川内原子力発電所2号炉 特別点検結果報告書 変更箇所【本文】

変更前	変更後	変更理由
<p data-bbox="982 604 1130 636">添付書類一</p> <p data-bbox="513 825 988 867">川内原子力発電所2号炉</p> <p data-bbox="540 951 961 993">特別点検結果報告書</p> <p data-bbox="608 1465 893 1507">2022年10月</p> <p data-bbox="608 1564 893 1606">九州電力株式会社</p>	<p data-bbox="2131 604 2279 636">添付書類一</p> <p data-bbox="1665 825 2139 867">川内原子力発電所2号炉</p> <p data-bbox="1691 951 2113 993">特別点検結果報告書</p> <p data-bbox="1760 1465 2044 1507">2022年10月</p> <p data-bbox="1685 1528 2119 1570">(2023年9月一部変更)</p> <p data-bbox="1760 1627 2044 1669">九州電力株式会社</p>	<p data-bbox="2487 1476 2674 1507">補正に伴う修正</p>

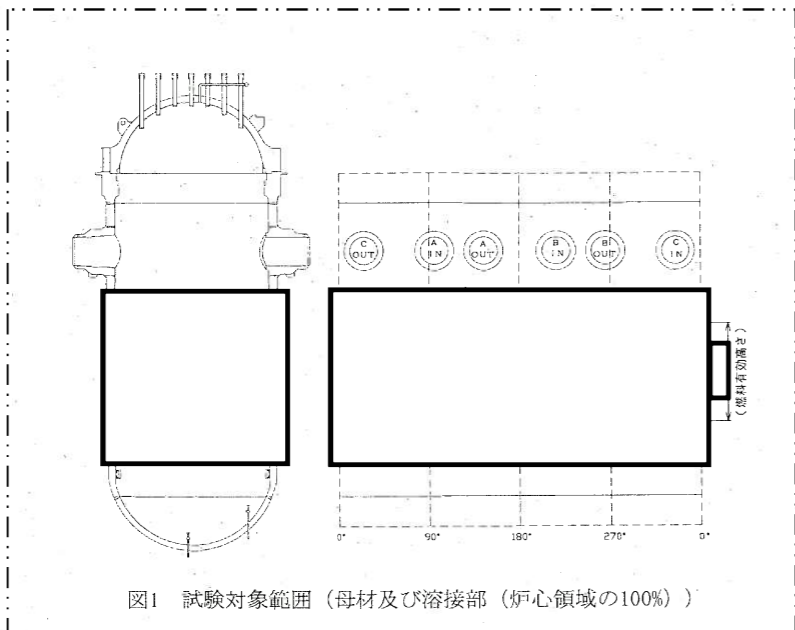
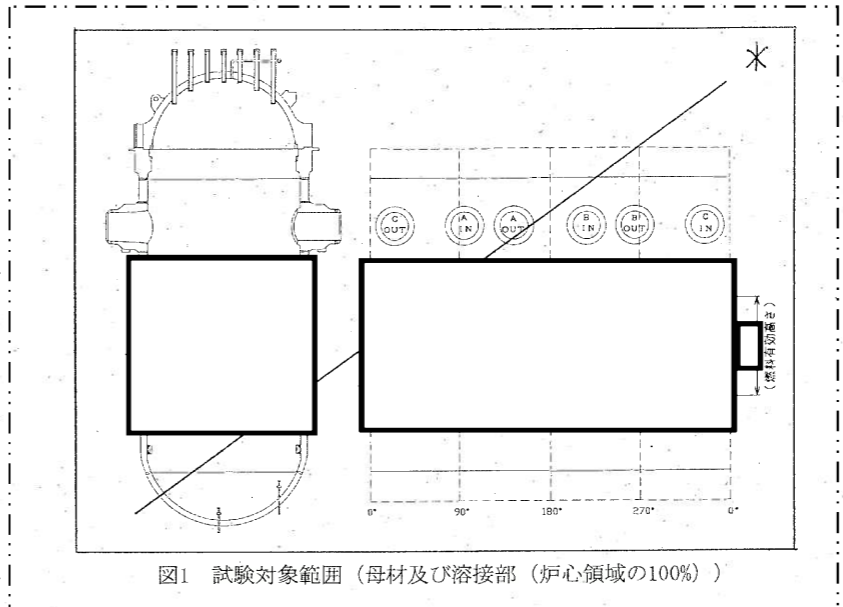
変更前	変更後	変更理由
<p style="text-align: center;">目 次</p> <p style="text-align: right;">頁</p> <p>1. はじめに・・・・・・・・・・・・・・・・・・ 1</p> <p>2. 特別点検の実施体制及び実施手順・・・・・・・・ 1</p> <p> 2. 1 調達先による点検の実施・・・・・・・・ 1</p> <p> 2. 2 特別点検の実施・・・・・・・・ 2</p> <p>3. 特別点検の結果・・・・・・・・・・・・ [4]</p> <p>添付1：川内原子力発電所2号炉 原子炉容器に関する点検の結果</p> <p>添付2：川内原子力発電所2号炉 原子炉格納容器に関する点検の結果</p> <p>添付3：川内原子力発電所2号炉 コンクリート構造物に関する点検の結果</p>	<p style="text-align: center;">目 次</p> <p style="text-align: right;">頁</p> <p>1. はじめに・・・・・・・・・・・・・・・・・・ 1</p> <p>2. 特別点検の実施体制及び実施手順・・・・・・・・ 1</p> <p> 2. 1 調達先による点検の実施・・・・・・・・ 1</p> <p> 2. 2 特別点検の実施・・・・・・・・ 2</p> <p>3. 特別点検の結果・・・・・・・・・・・・ [5]</p> <p>添付1：川内原子力発電所2号炉 原子炉容器に関する点検の結果</p> <p>添付2：川内原子力発電所2号炉 原子炉格納容器に関する点検の結果</p> <p>添付3：川内原子力発電所2号炉 コンクリート構造物に関する点検の結果</p>	<p>補正に伴う修正</p>

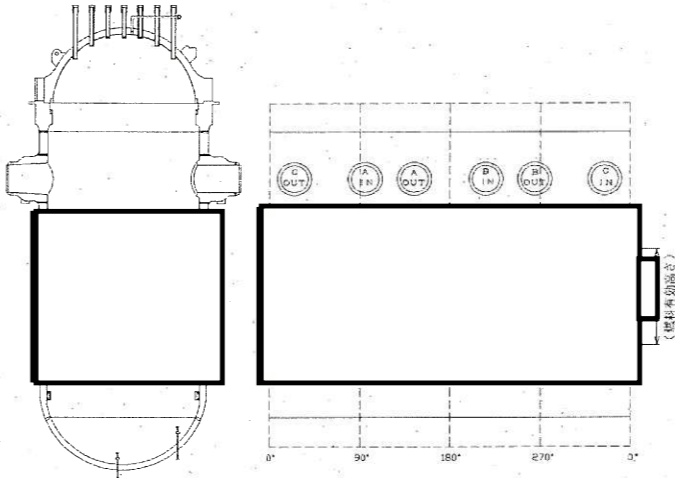
変更前	変更後	変更理由																																												
<p>1. 特別点検の対象の機器・構造物及び部位 「実用発電用原子炉の運転期間延長認可申請に係る運用ガイド」(原管P発第1306197号 改正令和2年3月31日 原規規発第20033110号 原子力規制委員会決定)に基づき、特別点検を実施した対象の機器・構造物及び部位は表1のとおりである。</p> <table border="1" data-bbox="344 611 1086 915"> <caption>表1 特別点検の対象の機器・構造物及び部位</caption> <thead> <tr> <th>対象の機器・構造物</th> <th>対象の部位</th> </tr> </thead> <tbody> <tr> <td rowspan="3">原子炉容器</td> <td>母材及び溶接部 (炉心領域の100%)</td> </tr> <tr> <td>一次冷却材ノズルコーナー部 (クラッドの状態を確認)</td> </tr> <tr> <td>炉内計装筒(BMI)(全数)</td> </tr> </tbody> </table> <p>2. 特別点検の方法 添付-1「川内原子力発電所2号炉 特別点検要領書(原子炉容器)」のとおりである。</p> <p>3. 特別点検年月日及び特別点検の結果 特別点検年月日及び特別点検の結果は表2のとおりである。</p> <table border="1" data-bbox="305 1192 1210 1528"> <caption>表2 特別点検年月日及び特別点検の結果</caption> <thead> <tr> <th>対象の部位</th> <th>点検年月日※</th> <th>点検結果</th> <th>点検記録</th> </tr> </thead> <tbody> <tr> <td>母材及び溶接部 (炉心領域の100%)</td> <td>2022年6月20日～ 2022年9月20日 (2022年3月16日～ 2022年3月24日)</td> <td>有意な欠陥は 認められなかった</td> <td>添付-2</td> </tr> <tr> <td>一次冷却材ノズル コーナー部(クラッド の状態を確認)</td> <td>2022年5月31日～ 2022年9月20日 (2022年3月28日～ 2022年4月7日)</td> <td>有意な欠陥は 認められなかった</td> <td>添付-3</td> </tr> <tr> <td>炉内計装筒(BMI) (全数)</td> <td>2022年5月23日～ 2022年9月20日 (2022年4月14日～ 2022年4月23日)</td> <td>有意な欠陥は 認められなかった</td> <td>添付-4</td> </tr> </tbody> </table> <p>※()内はデータ採取日</p> <p>4. 特別点検を実施した者の氏名 原子力発電本部 原子力経年対策グループ長 </p> <p>5. 特別点検に係る教育訓練に関する事項 品質マネジメントシステムに基づき、点検等を実施する力量を設定し、力量管理を実施している。</p>	対象の機器・構造物	対象の部位	原子炉容器	母材及び溶接部 (炉心領域の100%)	一次冷却材ノズルコーナー部 (クラッドの状態を確認)	炉内計装筒(BMI)(全数)	対象の部位	点検年月日※	点検結果	点検記録	母材及び溶接部 (炉心領域の100%)	2022年6月20日～ 2022年9月20日 (2022年3月16日～ 2022年3月24日)	有意な欠陥は 認められなかった	添付-2	一次冷却材ノズル コーナー部(クラッド の状態を確認)	2022年5月31日～ 2022年9月20日 (2022年3月28日～ 2022年4月7日)	有意な欠陥は 認められなかった	添付-3	炉内計装筒(BMI) (全数)	2022年5月23日～ 2022年9月20日 (2022年4月14日～ 2022年4月23日)	有意な欠陥は 認められなかった	添付-4	<p>1. 特別点検の対象の機器・構造物及び部位 「実用発電用原子炉の運転期間延長認可申請に係る運用ガイド」(原管P発第1306197号 改正令和2年3月31日 原規規発第20033110号 原子力規制委員会決定)に基づき、特別点検を実施した対象の機器・構造物及び部位は表1のとおりである。</p> <table border="1" data-bbox="1495 611 2237 915"> <caption>表1 特別点検の対象の機器・構造物及び部位</caption> <thead> <tr> <th>対象の機器・構造物</th> <th>対象の部位</th> </tr> </thead> <tbody> <tr> <td rowspan="3">原子炉容器</td> <td>母材及び溶接部 (炉心領域の100%)</td> </tr> <tr> <td>一次冷却材ノズルコーナー部 (クラッドの状態を確認)</td> </tr> <tr> <td>炉内計装筒(BMI)(全数)</td> </tr> </tbody> </table> <p>2. 特別点検の方法 添付-1「川内原子力発電所2号炉 特別点検要領書(原子炉容器)」のとおりである。</p> <p>3. 特別点検年月日及び特別点検の結果 特別点検年月日及び特別点検の結果は表2のとおりである。</p> <table border="1" data-bbox="1457 1192 2362 1528"> <caption>表2 特別点検年月日及び特別点検の結果</caption> <thead> <tr> <th>対象の部位</th> <th>点検年月日※</th> <th>点検結果</th> <th>点検記録</th> </tr> </thead> <tbody> <tr> <td>母材及び溶接部 (炉心領域の100%)</td> <td>2022年6月20日～ 2022年9月20日 (2022年3月16日～ 2022年3月24日)</td> <td>有意な欠陥は 認められなかった</td> <td>添付-2</td> </tr> <tr> <td>一次冷却材ノズル コーナー部(クラッド の状態を確認)</td> <td>2022年5月31日～ 2022年9月20日 (2022年3月28日～ 2022年4月7日)</td> <td>有意な欠陥は 認められなかった</td> <td>添付-3</td> </tr> <tr> <td>炉内計装筒(BMI) (全数)</td> <td>2022年5月23日～ 2022年9月20日 (2022年4月14日～ 2022年4月23日)</td> <td>有意な欠陥は 認められなかった</td> <td>添付-4</td> </tr> </tbody> </table> <p>※()内はデータ採取日</p> <p>4. 特別点検を実施した者の氏名 原子力発電本部 原子力経年対策グループ長 石井 朝行</p> <p>5. 特別点検に係る教育訓練に関する事項 品質マネジメントシステムに基づき、点検等を実施する力量を設定し、力量管理を実施している。</p>	対象の機器・構造物	対象の部位	原子炉容器	母材及び溶接部 (炉心領域の100%)	一次冷却材ノズルコーナー部 (クラッドの状態を確認)	炉内計装筒(BMI)(全数)	対象の部位	点検年月日※	点検結果	点検記録	母材及び溶接部 (炉心領域の100%)	2022年6月20日～ 2022年9月20日 (2022年3月16日～ 2022年3月24日)	有意な欠陥は 認められなかった	添付-2	一次冷却材ノズル コーナー部(クラッド の状態を確認)	2022年5月31日～ 2022年9月20日 (2022年3月28日～ 2022年4月7日)	有意な欠陥は 認められなかった	添付-3	炉内計装筒(BMI) (全数)	2022年5月23日～ 2022年9月20日 (2022年4月14日～ 2022年4月23日)	有意な欠陥は 認められなかった	添付-4	<p>記載の適正化(第2回ヒアリングコメント反映。なお、コメント反映整理表への記載なし。)</p>
